N°	2022-P262
Au	Conseil d'administration
Date	2022-10-04

Programme d'acquisition de services énergétiques (PASE) – Centre énergétique modernisé de Gatineau – Avant-projet sommaire

- Approbation de l'avant-projet sommaire du Centre énergétique modernisé de Gatineau, composante du Programme d'acquisition de services énergétiques (PASE).

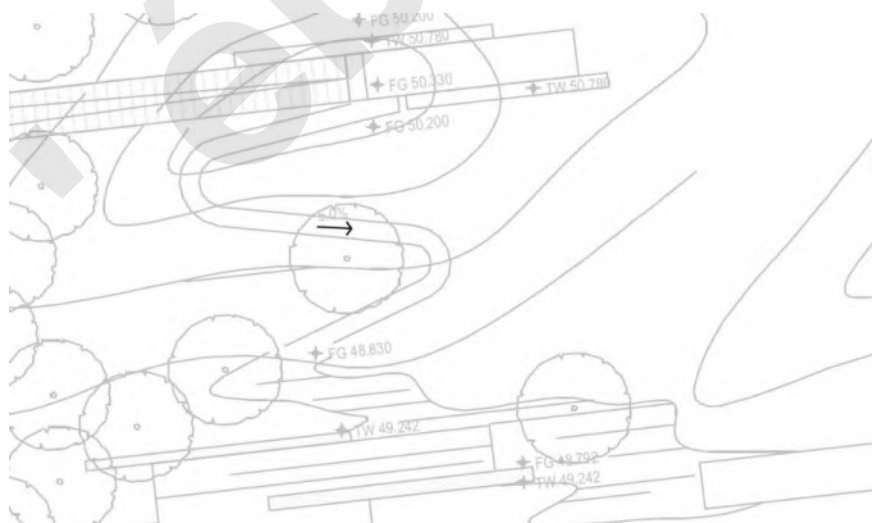
Le chemin vers l'entrée principale n'est pas évident, donc certaines techniques d'orientation telles qu'un TWSI directionnel seraient utiles.

Recommandations:

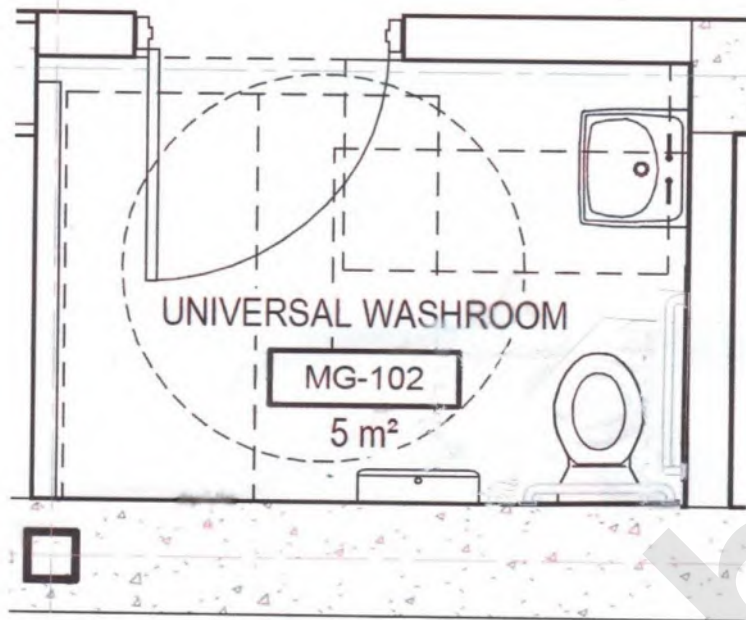
Les matériaux de surface ne sont pas encore identifiés. Il y a beaucoup d'arbres, ce qui est génial, et j'espère que des bancs seront fournis tout autour de l'esplanade.

- 4.1 Des ouvre-portes automatiques devraient être prévus à l'entrée principale.
- 4.2 Les TWSI doivent être fournis en haut de l'escalier.

Figure 8 : modèle Revit des bâtiments d'issue de secours sud

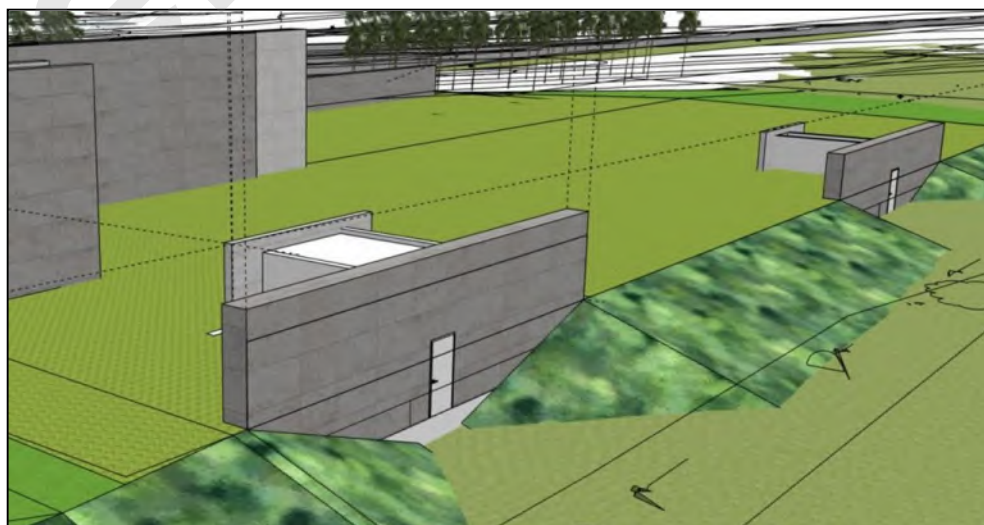
À partir de la partie surélevée du toit vert, les murs en panneaux de porcelaine des bâtiments de sortie de secours sud mesurent environ huit pieds de hauteur.

Figure 9 : Édifice de l'issue de secours nord (vue du nord)

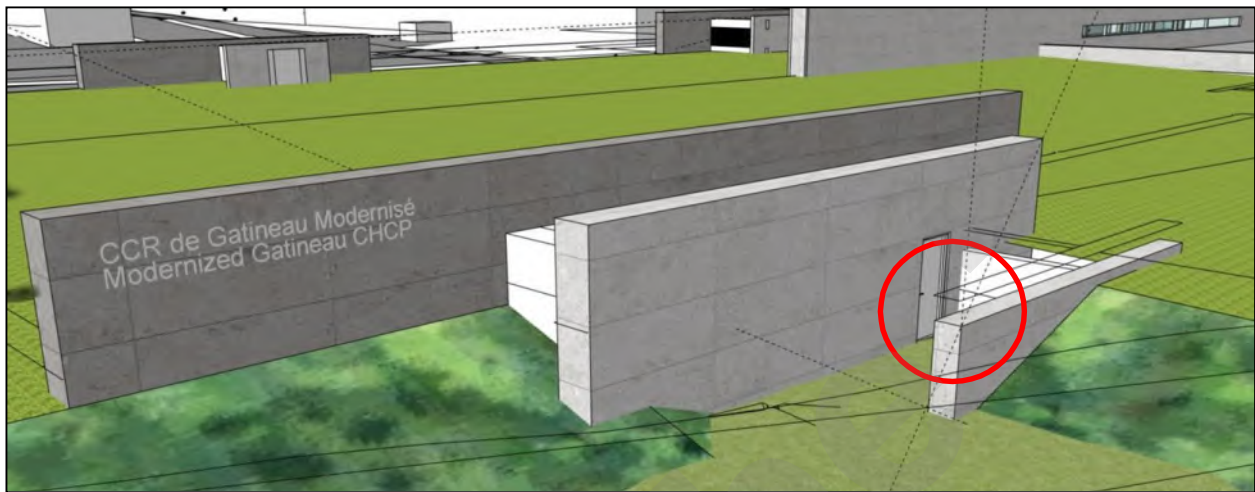
les bâtiments sud; cependant, la porte sortant du bâtiment fait face au nord avec une capacité minimale de surveillance naturelle. De plus, la conception des murs entourant le bâtiment d'issue de secours nord crée des zones de dissimulation (encerclées en rouge à la figure 9).

Comme le montre la figure 9, une partie inférieure du toit semble permettre un accès illimité au toit du bâtiment de l'issue de secours (encerclé en bleu).

Figure 12 : Plan d'éclairage extérieur

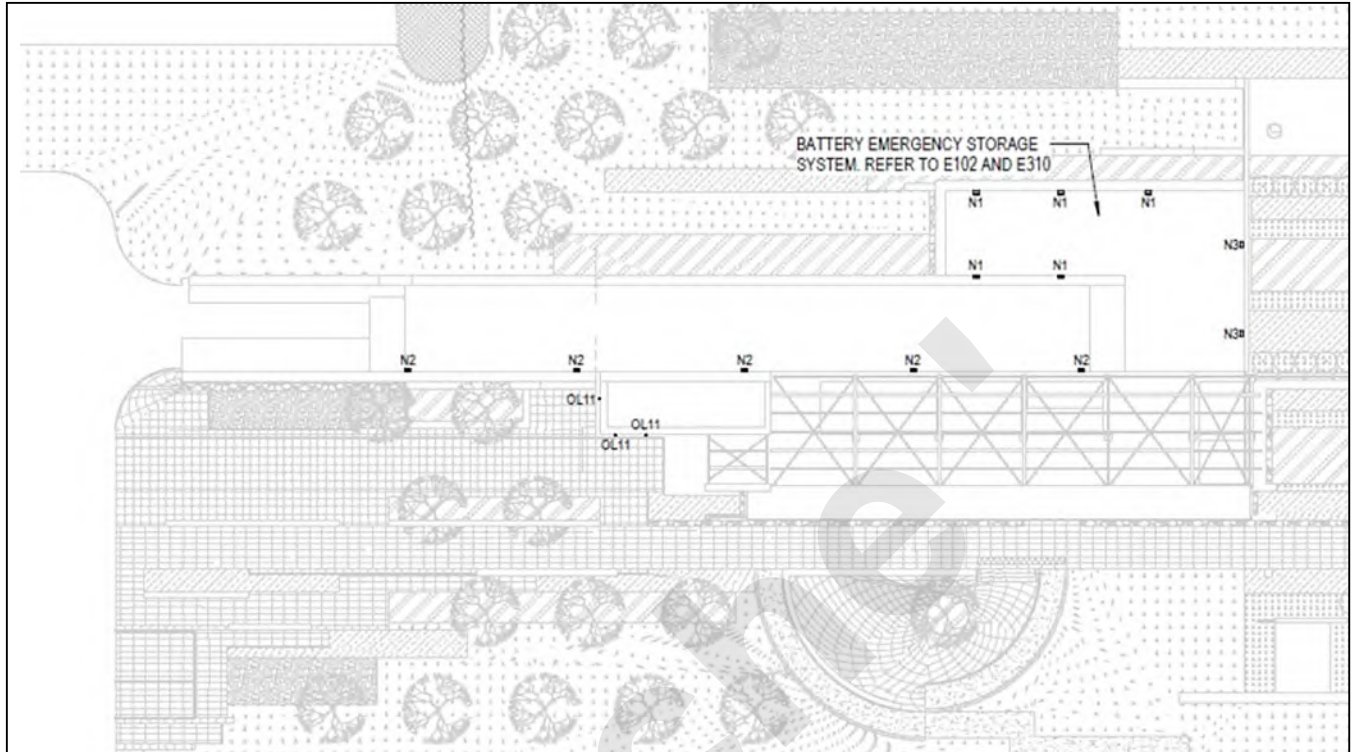
Actuellement, la conception de l'éclairage intègre des luminaires muraux extérieurs à l'entrée principale et des luminaires extérieurs encastrés muraux le long de la rampe menant aux portes du quai de chargement. L'éclairage piétonnier dans les aires publiques du toit vert et de l'esplanade d'entrée n'a pas encore été aménagé et sera abordé dans l'ensemble de conception à 66 %. De plus, les bâtiments d'issue de secours sur le toit vert ne sont pas éclairés et n'ont pas été évalués à l'étape de la présentation de la conception.

Figure 13 : Plan d'aménagement paysager de l'esplanade d'entrée

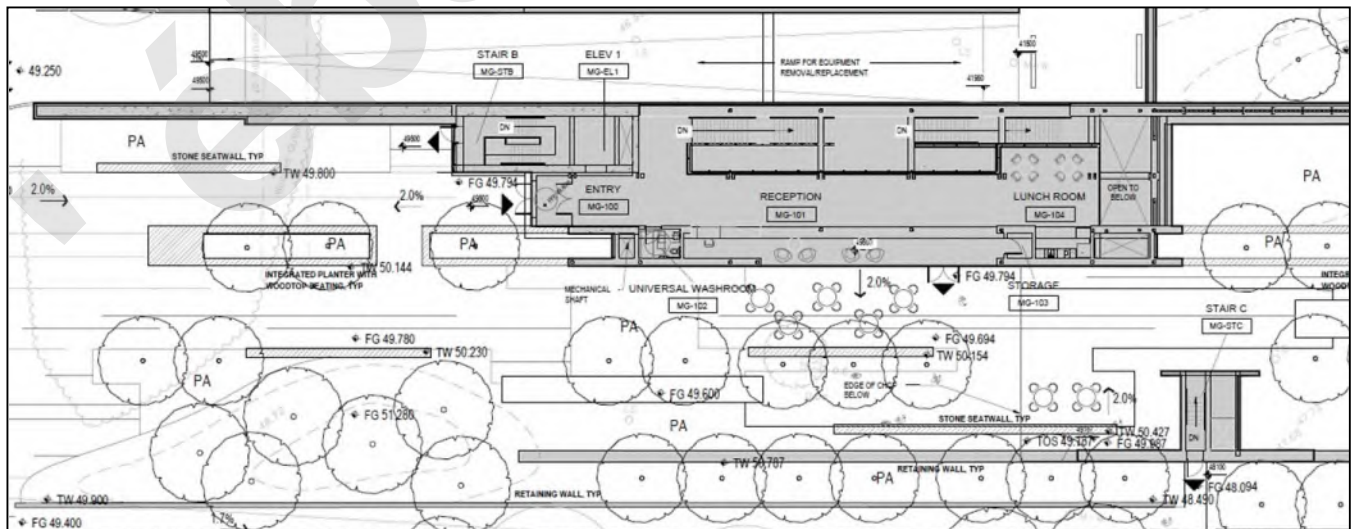
Après l'examen des dessins de paysage à 33%, les détails des plantations spécifiques n'ont pas été fournis.

À partir de l'ouest de l'installation, une passerelle mène au toit vert de l'esplanade du PCCS. L'esplanade comprend des murs de siège en pierre et des jardinières en bois avec des plantations d'arbres.

Figure 19 : Plan du rez-de-chaussée

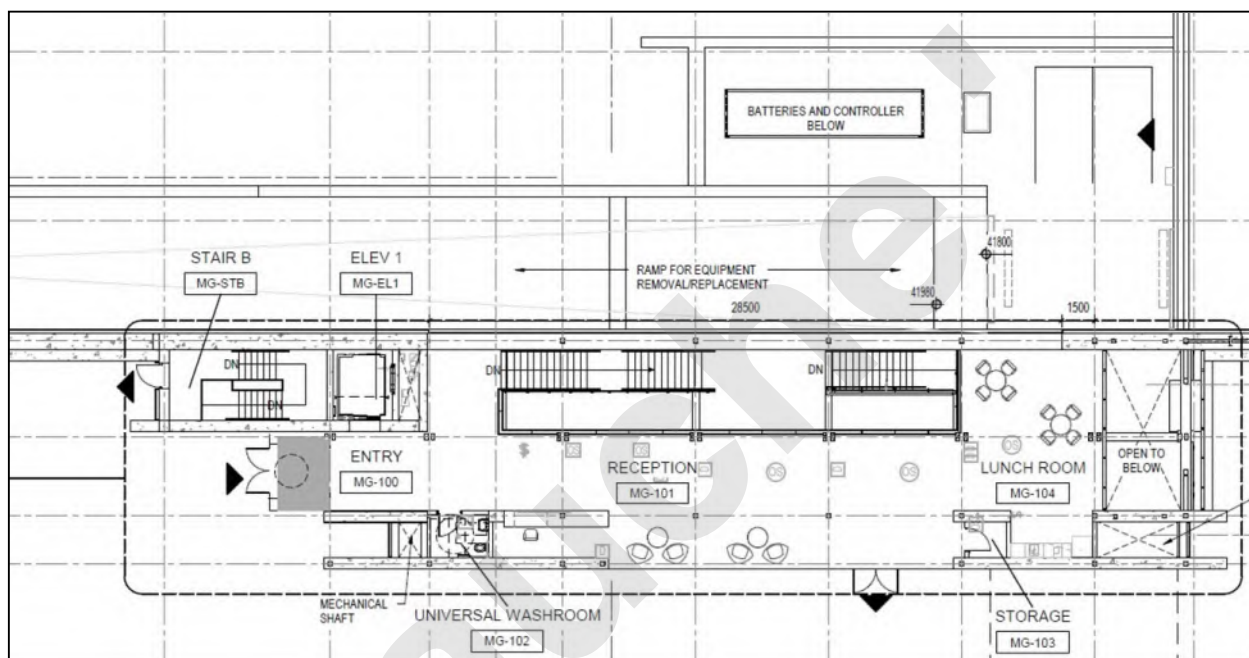
Bien que la réception soit située près de l'entrée principale, la position des toilettes universelles réduit la possibilité de lignes de visibilité à l'entrée avant.
